NEUGESTALTUNG HUMBOLDTPLATZ RHEINE

ERGÄNZUNGSBAUTEN

VERGLEICHENDE BAUMASSENSTUDIE + AUSWERTUNG

Ergänzungsbauwerke Humboldtplatz in Rheine, Auswertung der Entwurfskonzepte (Stand Juni 2007)

Entwurf WBR

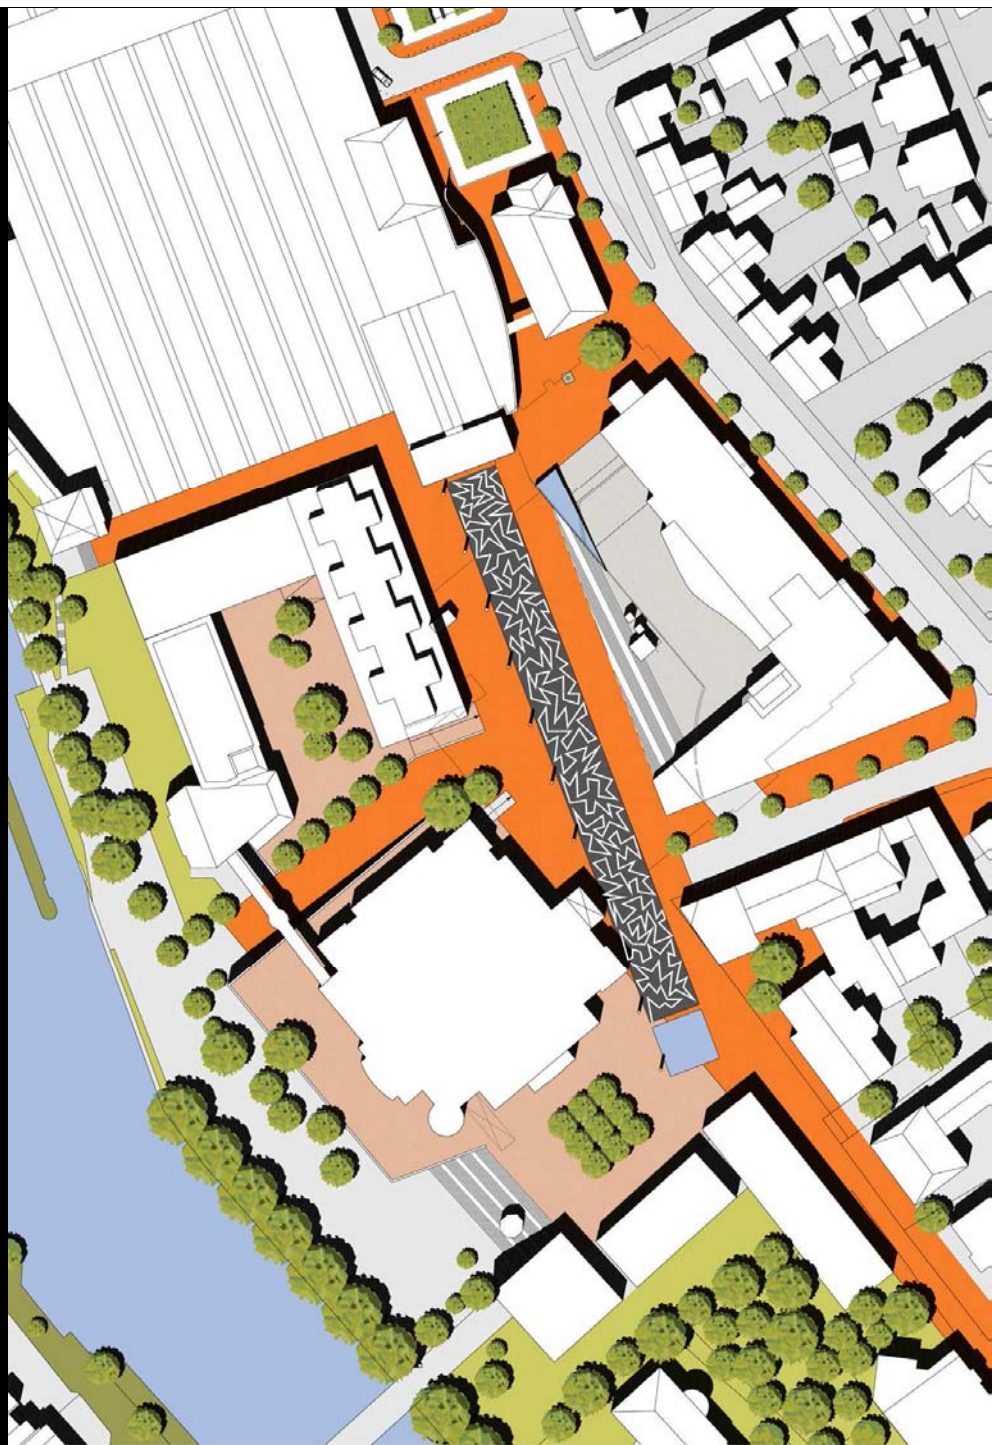
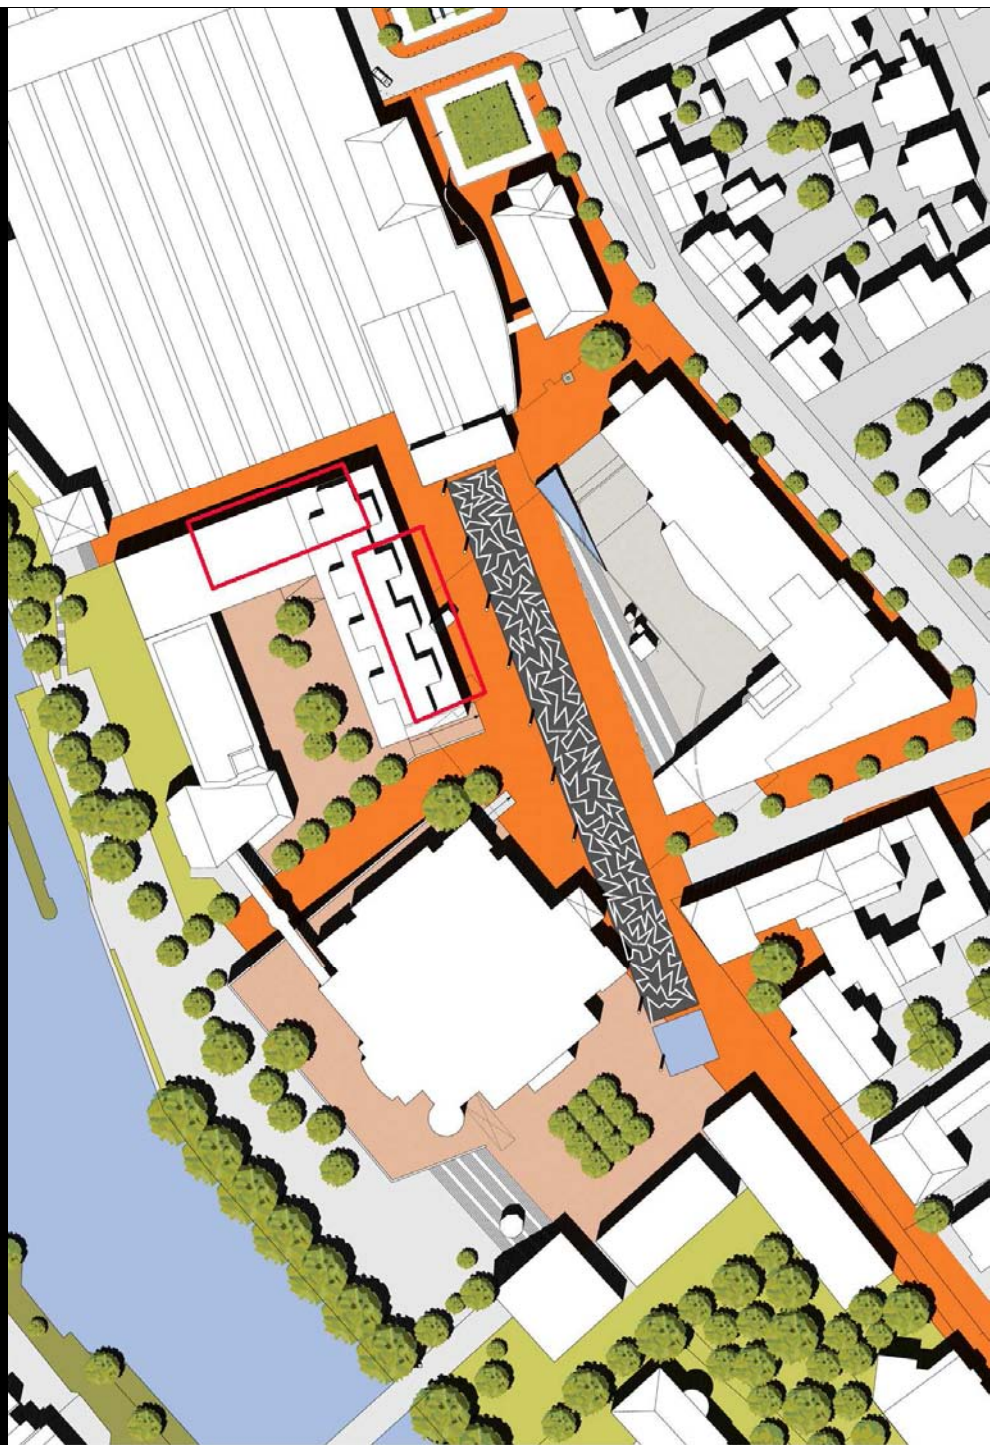
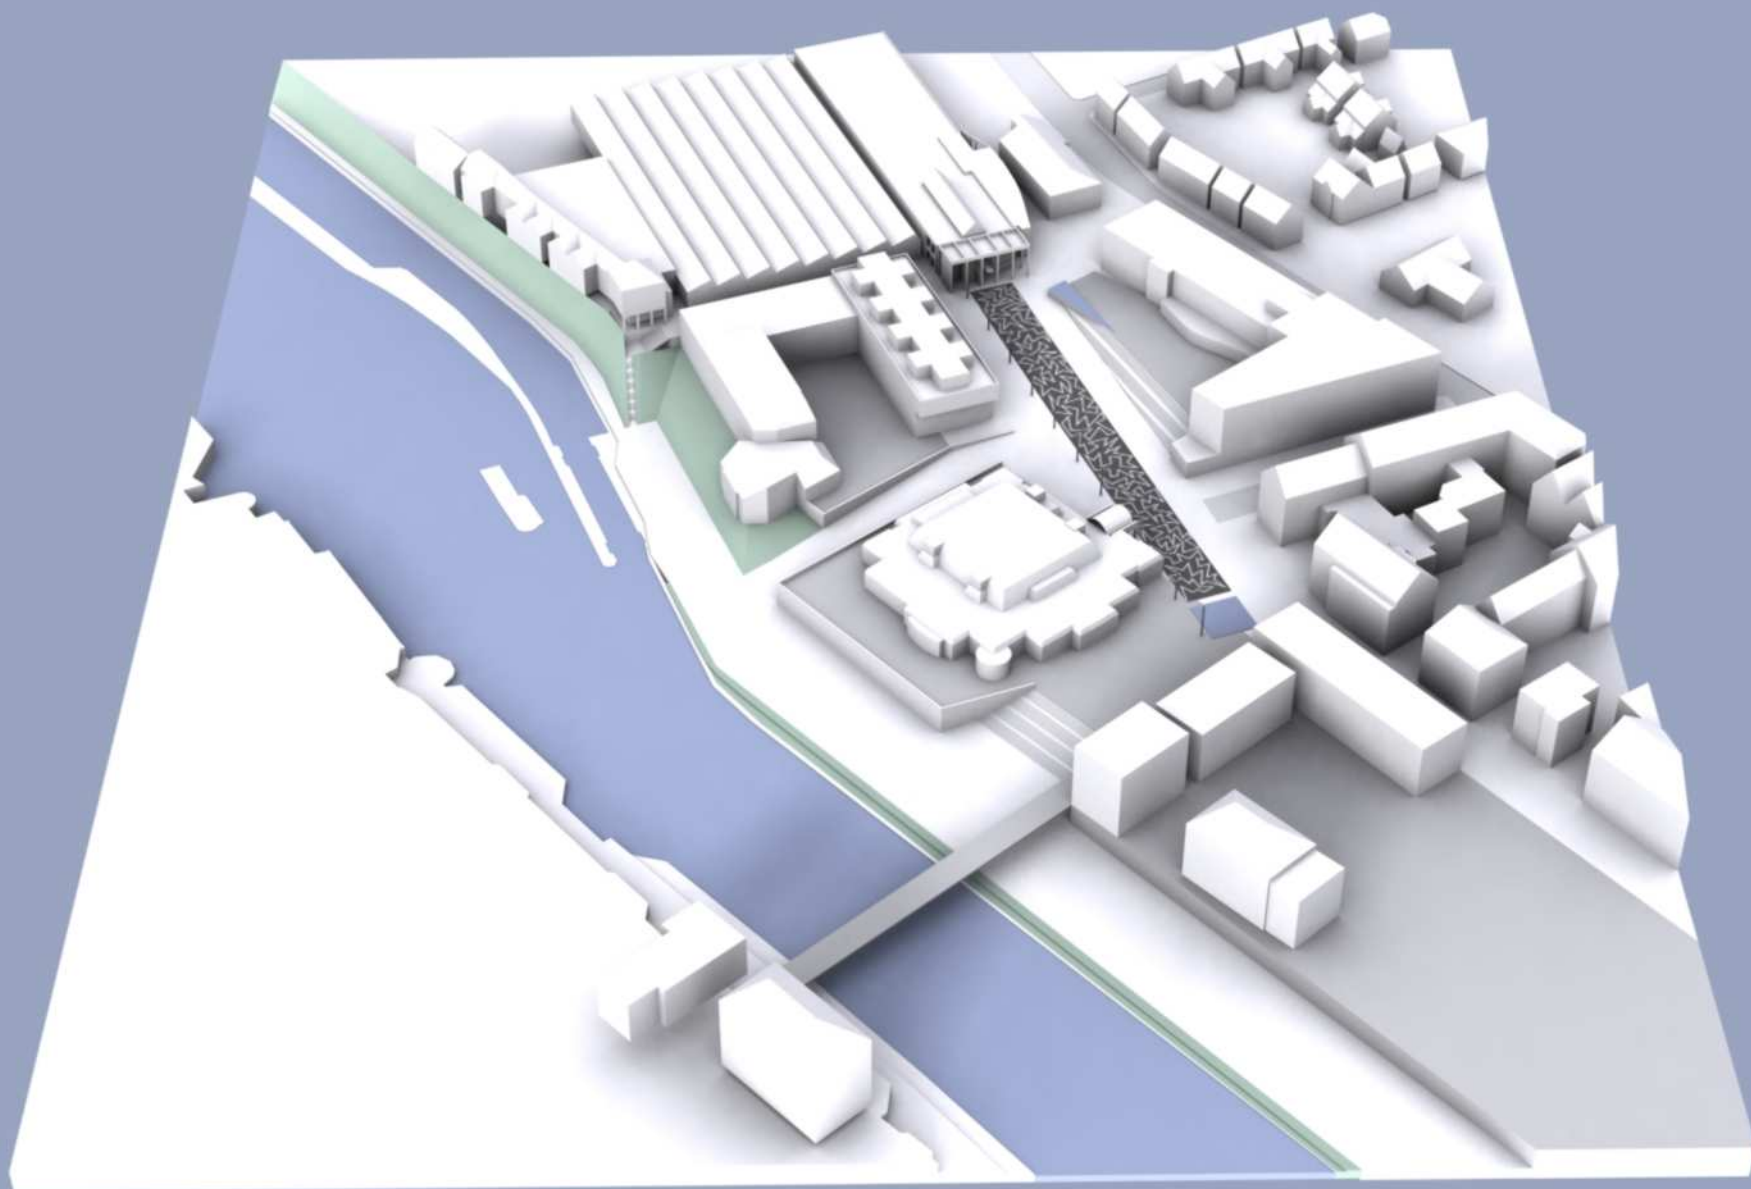
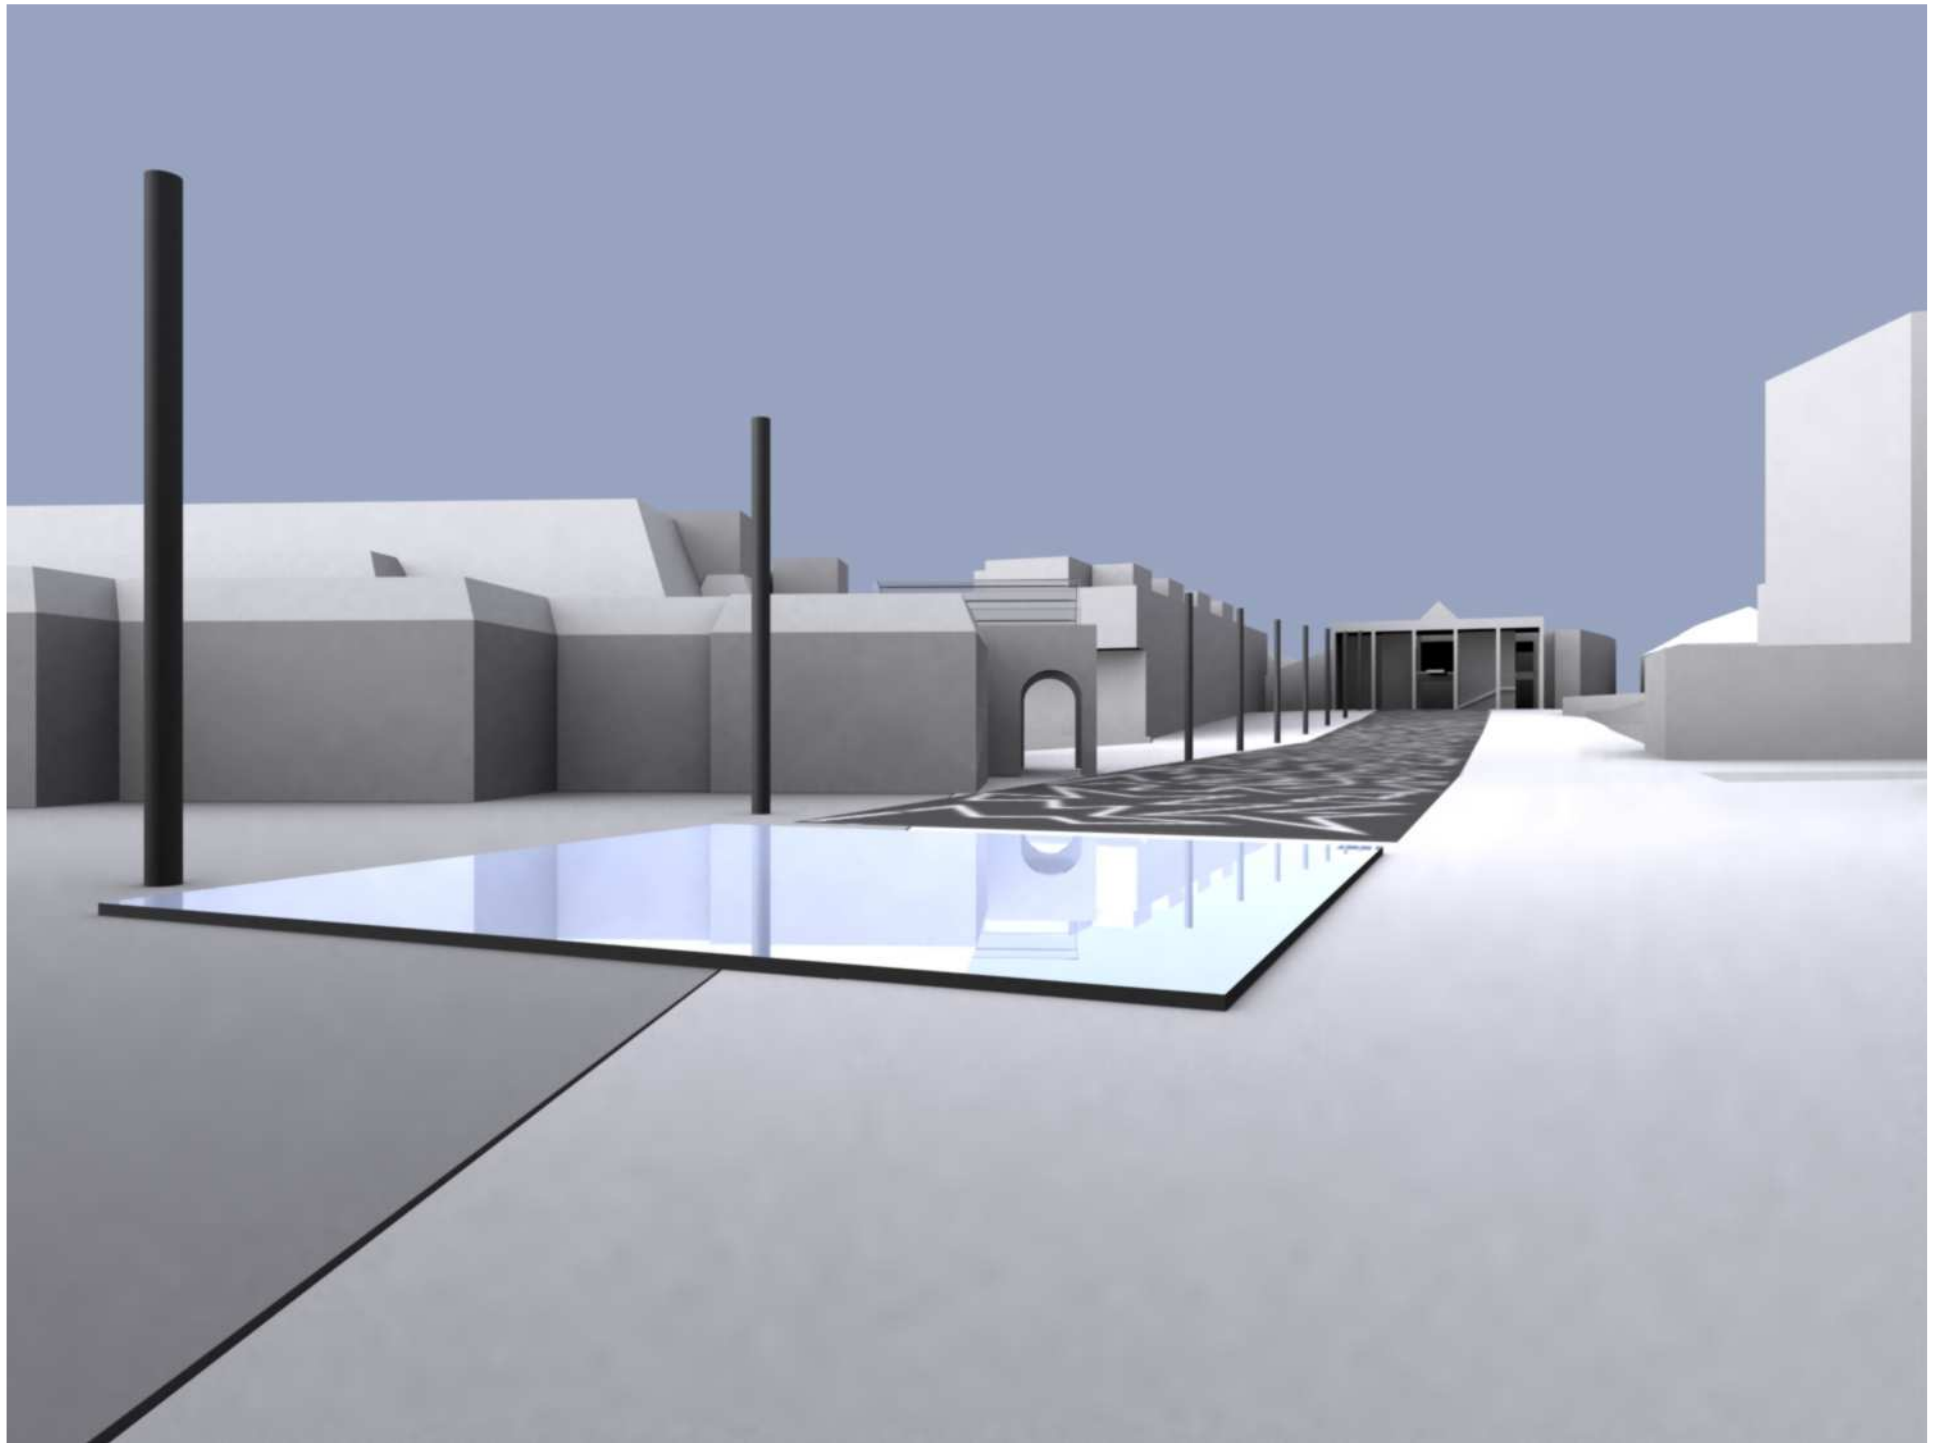
- Übereinstimmung in der Grundfigur
- räumliche Fassung
- vom Promenadenteppich zurückversetzt

- differenzierte Höhenplanung
- enger Hotelplatz

- nicht zu erkennen

- partiell überbaut

- ist nachzuweisen

- Neuordnung von 17 Stpl. (minus 8), veränderte Zufahrt
- Erweiterung TG

- keine Angaben

- 2 Zugänge, keine weiteren Angaben

- Einfügung ist nachzuweisen

- mündlich bestätigt, Gespräche wurden geführt

- EG Läden, OG Kleinwohnungen, alternativ Hotelzimmer
